改善箇所説明図

＜ハーネス配索方法＞

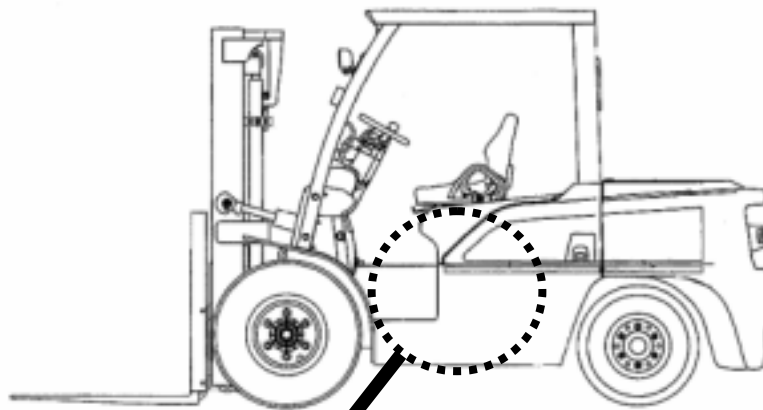
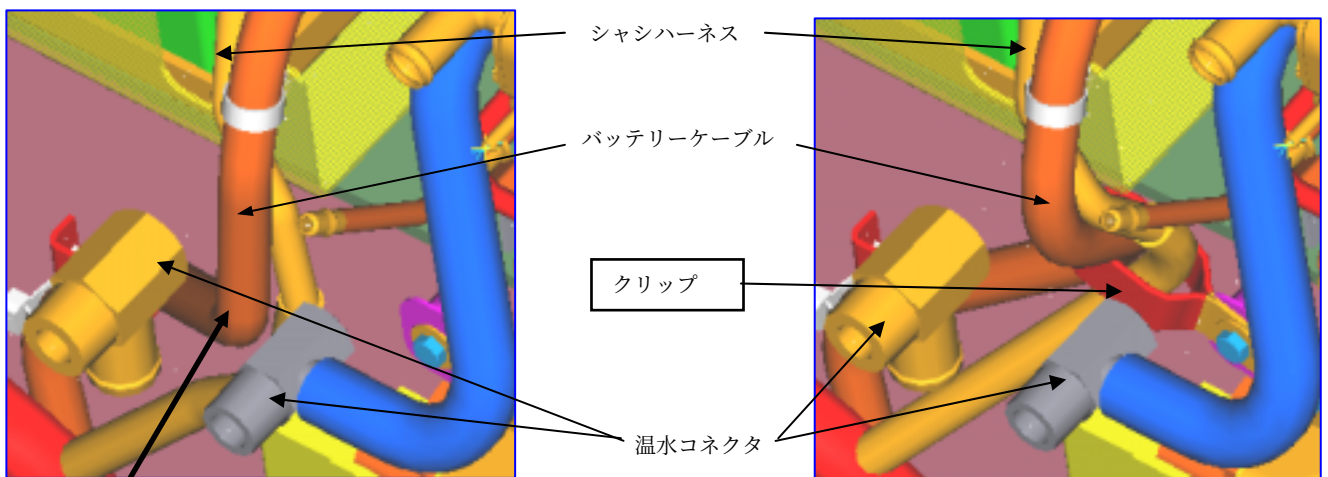
基準不適合発生箇所

ガソリンエンジン搭載車において、バッテリーケーブルの配索が不適切のため、当該ケーブルがエンジン本体の温水コネクタと干渉するものがある。
そのため、そのままの状態で使用を続けると、エンジンの振動により当該ケーブルが損傷し、最悪の場合、火災に至るおそれがある。

全車両、クリップを追加し、当該ケーブルの配索方法を変更する。
なお、ケーブルの状態を点検し損傷がある場合は、損傷度合に応じて補修または交換を行う。

注： は追加部品を示

す
